# RENESAS TECHNICAL UPDATE

製品分類	MPU & MCU	発行番号	TN-16C-A195A/J	Rev.	第1版
題名	R32C/153グループハードウェアマニュアルの誤記訂正		情報分類	技術情報	
適用製品	R32C/153グループ	対象ロット等	関連資料	R32C/153グループ ハードウェアマニュアル Rev.1.01 (RJJ09B0537-0101)

R32C/153グループ ハードウェアマニュアル Rev.1.01 において誤記がありましたので、以下のとおり訂正いたします。

図24.30 ウェイトモードへ遷移する前の設定例 (i=0, 1)

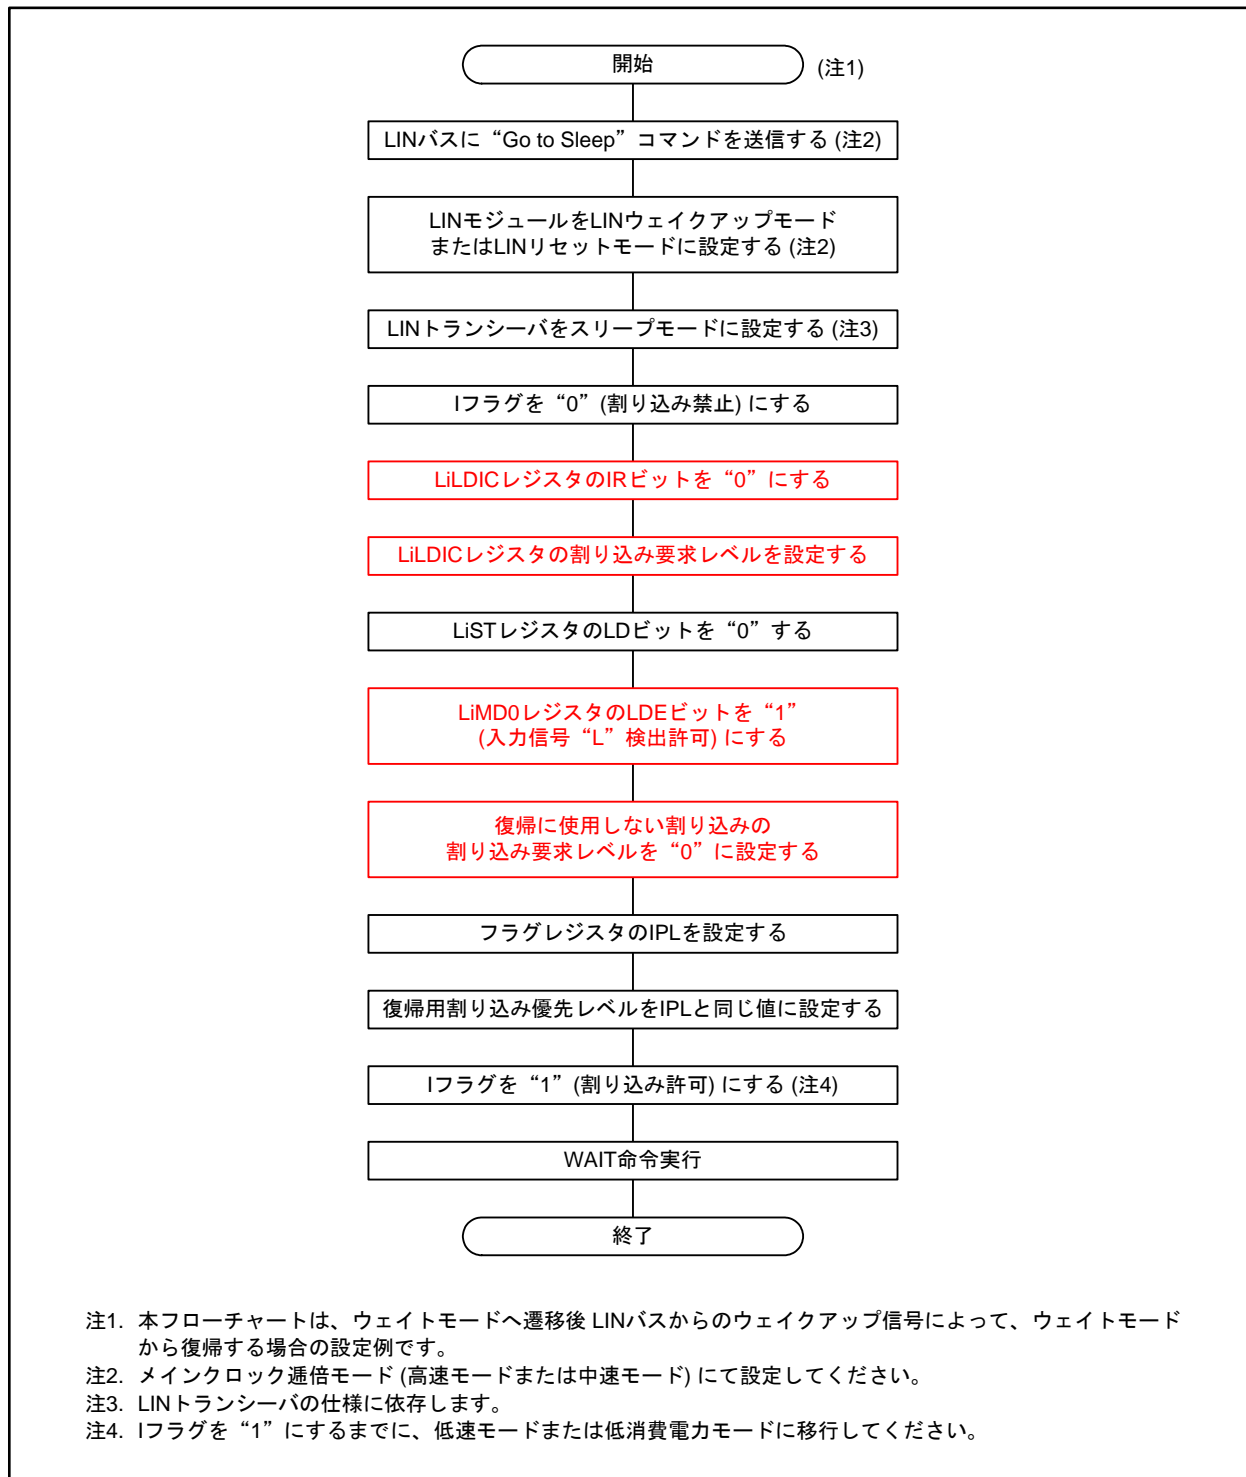
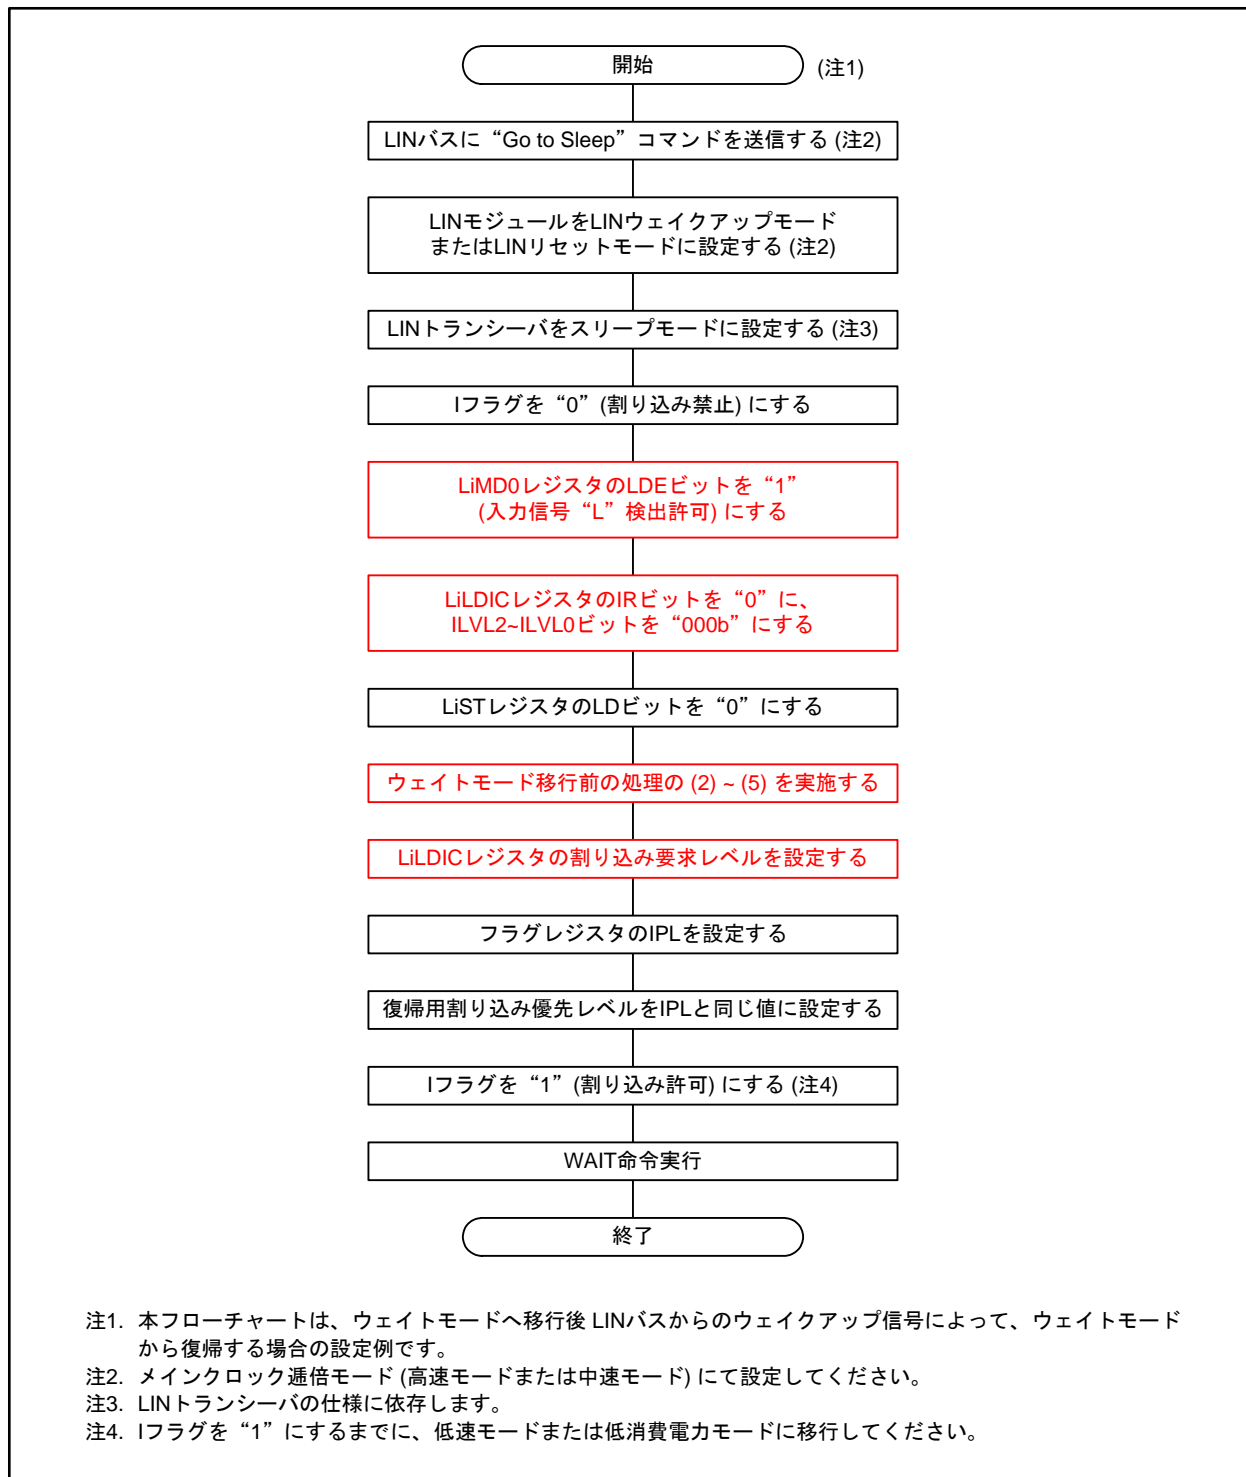
•Page 436 of 642

図24.30を以下のとおり訂正いたします。

図24.32 LINi\_j割り込みブロック図(i=0, 1, j=0~3)

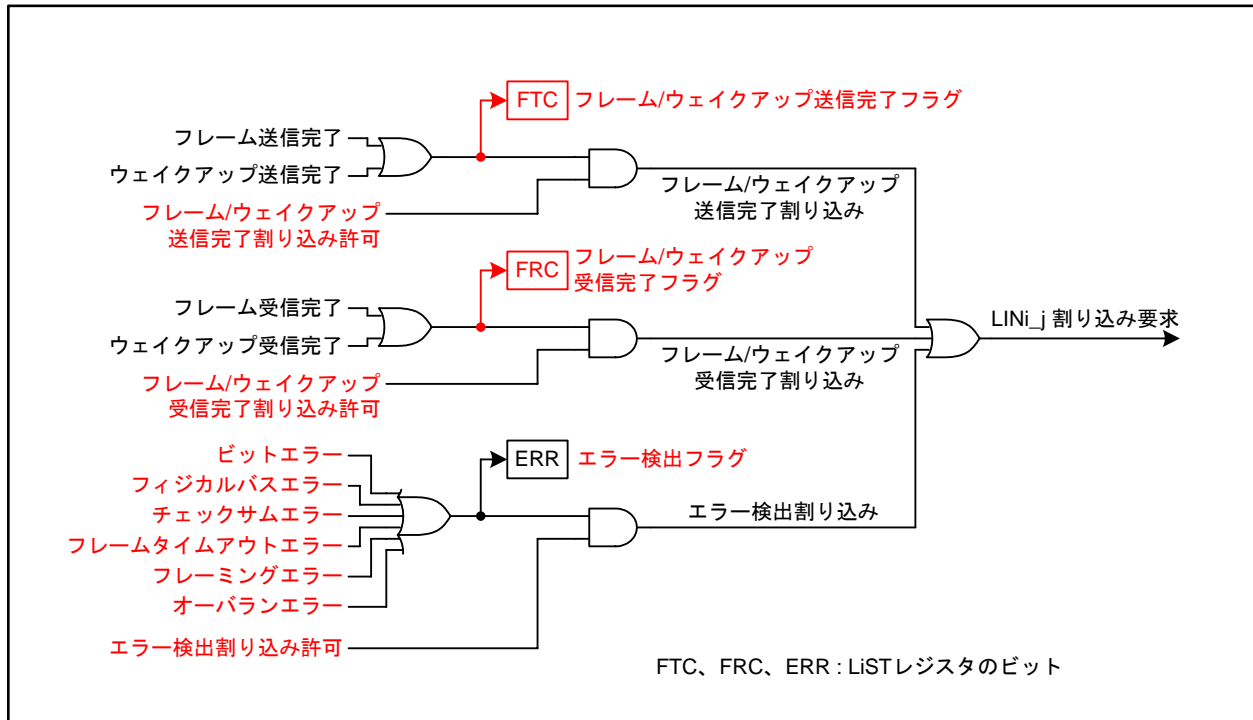
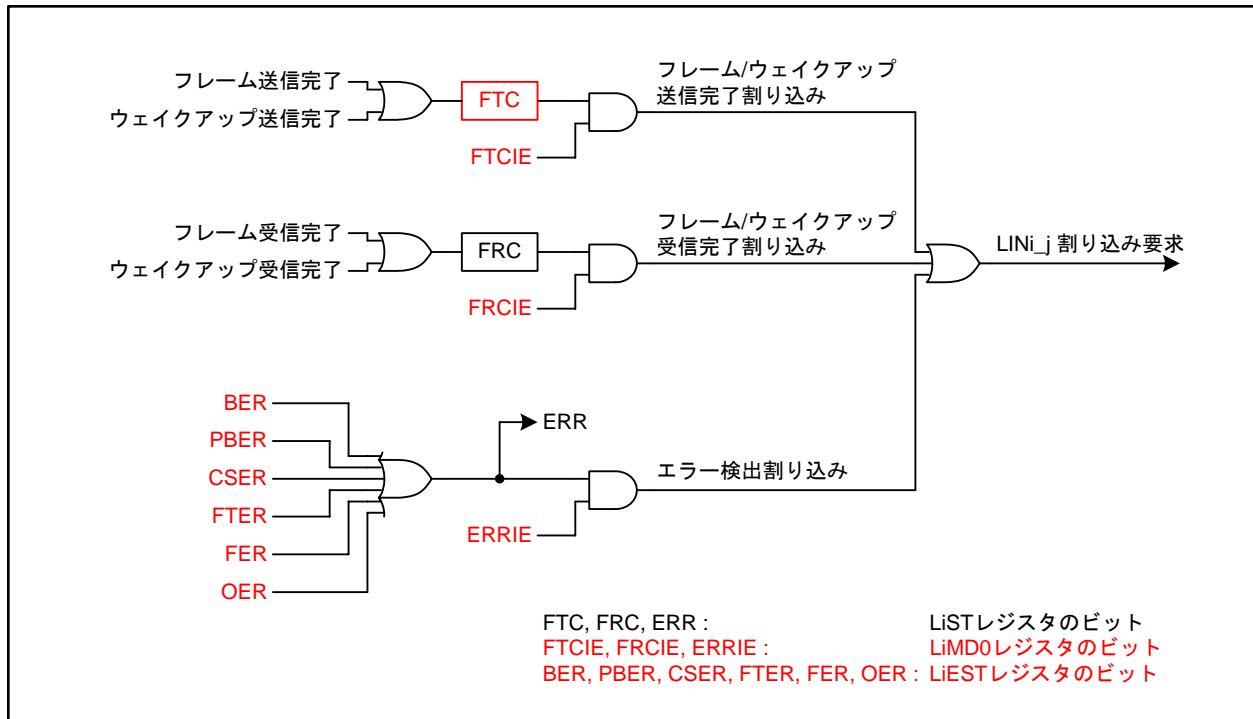
•Page 440 of 642

図24.32を以下のとおり訂正いたします。

図24.33 LINi “L” 検出割り込みブロック図(i=0, 1)

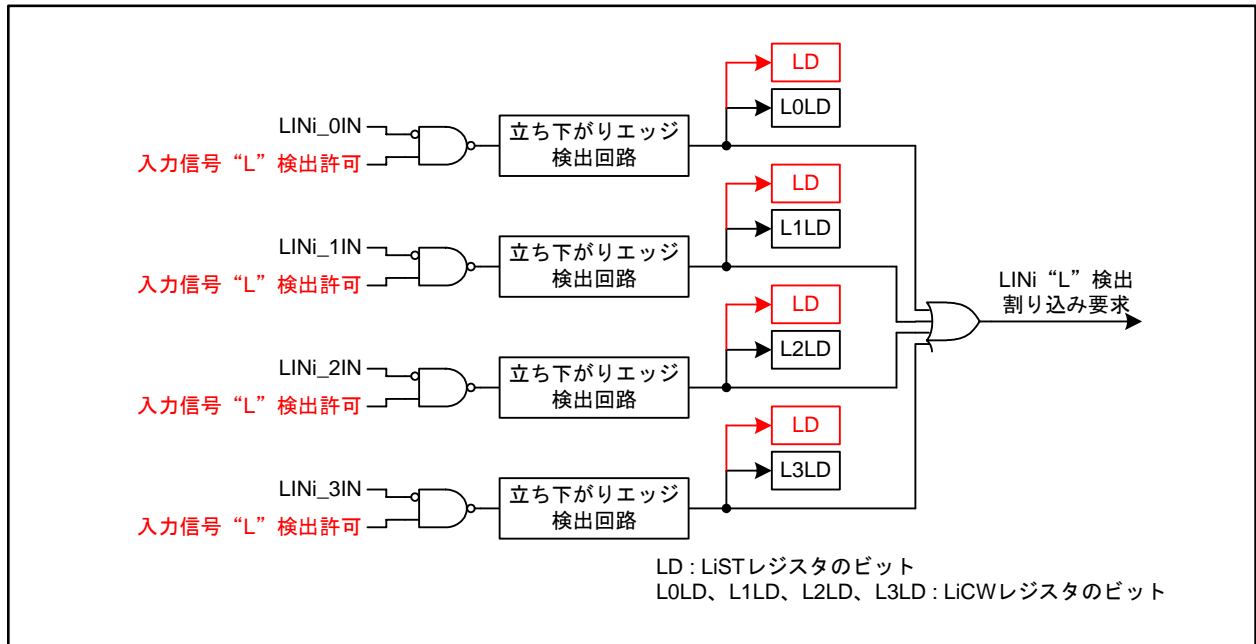
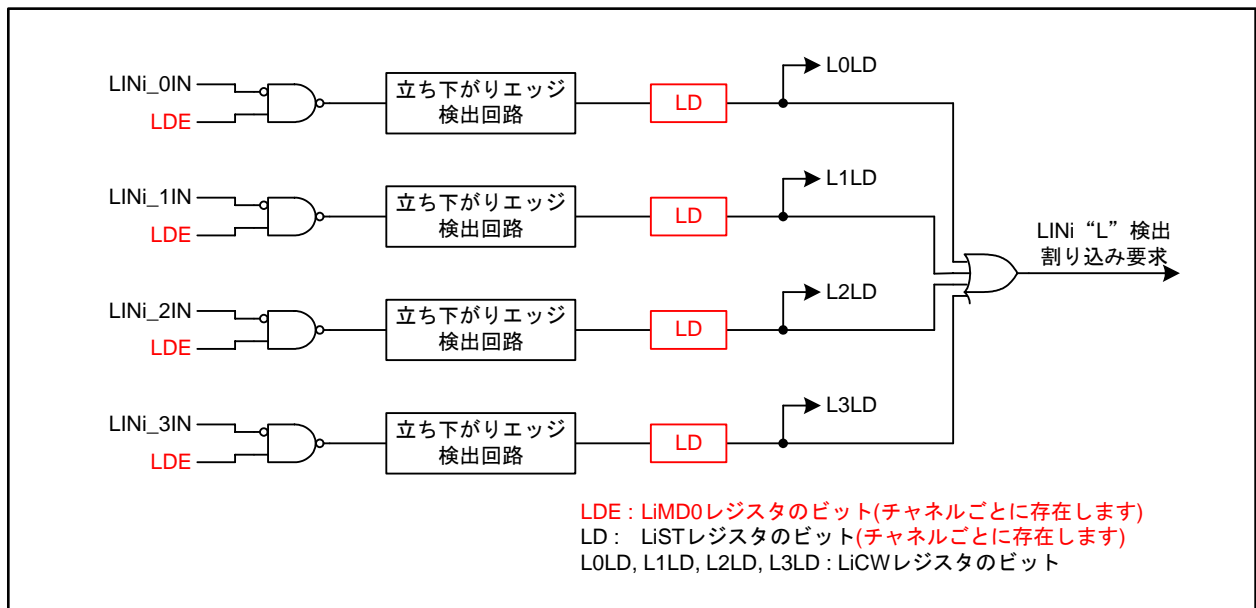
•Page 441 of 642

図24.33を以下のとおり訂正いたします。
